HENVENDELSER MODTAGET I HØRINGSPERIODEN

**VEJÆNDRINGER RYVANGS ALLÉ
OG SVANEMØLLEVEJ**

Offentlig høringsperiode fra den 8. december 2020 til den 19. januar 2021.

Høringssvar 19 modtaget 20. januar 2021 kl. 14:50 Georg Christiansen Hovedstadens Beredskab

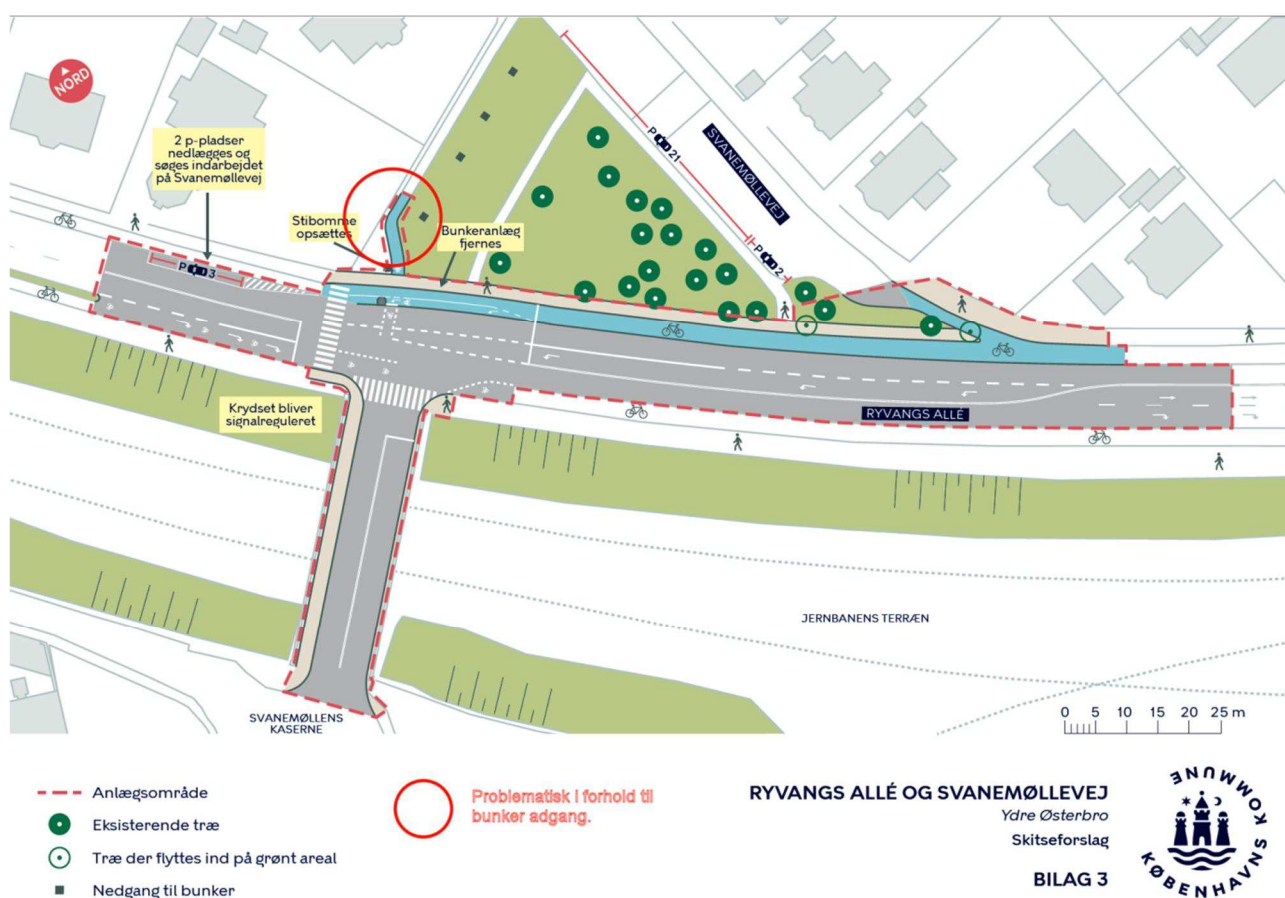
Jeg har følgende anke til projektet.

En bunker kan fjernes for at give plads til vejudvidelsen – men at der etableres cykelsti foran den næste bunker skader muligheden for den udlejningsforretning vi er ved at skabe i disse anlæg. De er allerede delvist klargjort til udlejning.

Rød cirkel angiver området.
